Interpelacja

Odpowiadając na Pana interpelację złożoną 7 czerwca 2019 r. w sprawie nawierzchni drogi ul. Wiktora Spornego informuję, że wykonawca ma obowiązek wykonania robót zapewniających odpowiednie nachylenie pobocza względem nawierzchni drogi. W trakcie odbioru robót uwagi zostały przekazane wykonawcy.

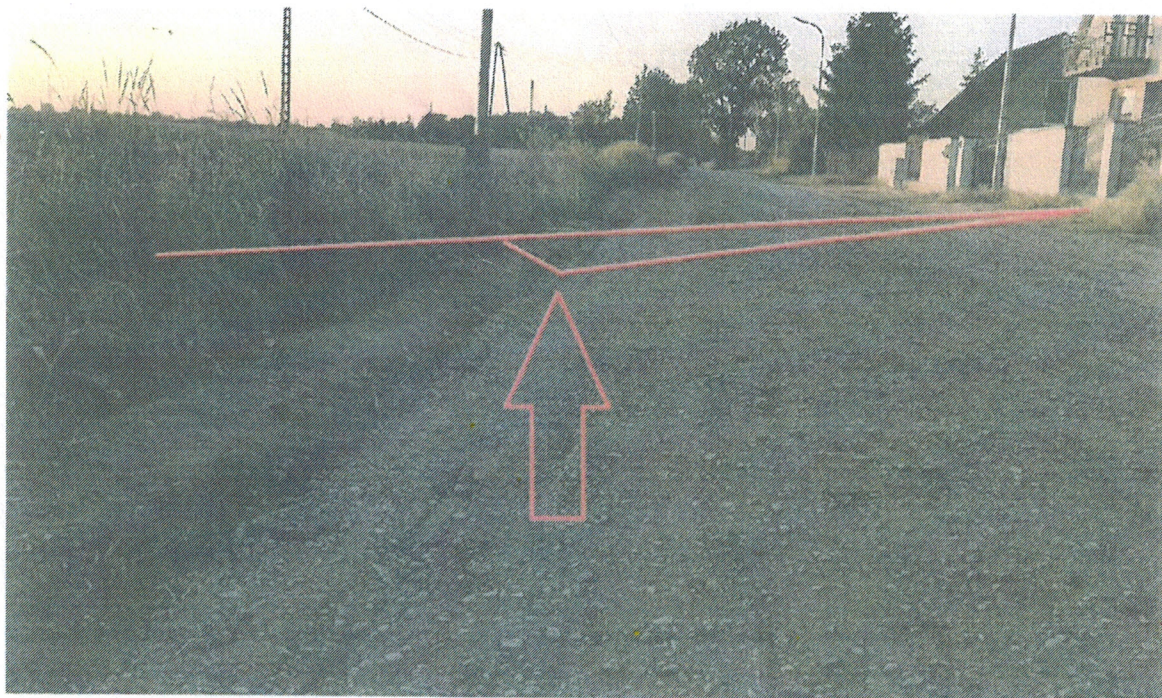
Chciałbym zwrócić uwagę na jedną rzecz, którą obserwuję od dłuższego czasu. Przykład ulicy Wiktora Spornego, którą jeżdżę bardzo często. Powierzchnia tej ulicy jest nieutwardzona i co kilka miesięcy jest ona wyrównywana, przy pomocy równierki drogowej.

W jedną stronę ulicy usypywany jest spód, jednak na jego końcu powstaje zawsze usypany z ziemi około 10 cm wał, który blokuje odpływ wody przy każdym deszczu. Przez brak odpływu wody na niżej położone pola, po 3 tygodniach dziury powstają na nowo. Nie wiem czy wynika to, ze specyfikacji zamówienia, czy może jest to celowe działanie wykonawcy, żeby czynność tą powtarzać częściej.

Uważam, że jeżeli prace te byłyby wykonywane w inny sposób, to efekty byłyby lepsze i wydawałoby się na ten cel mniej środków publicznych. W załączniku przekazuję zdjęcia.

Profilowanie i zagęszczenie nawierzchni ma umożliwić jak największy odpływ wód opadowych na pobocze, stanowiące na drogach gruntowych powierzchnię chłonną. Niekiedy jednak ze względu na znaczne różnice rzędnych wysokościowych pobocza względem poziomu drogi, odpływ wód przy intensywnych opadach jest ograniczony.
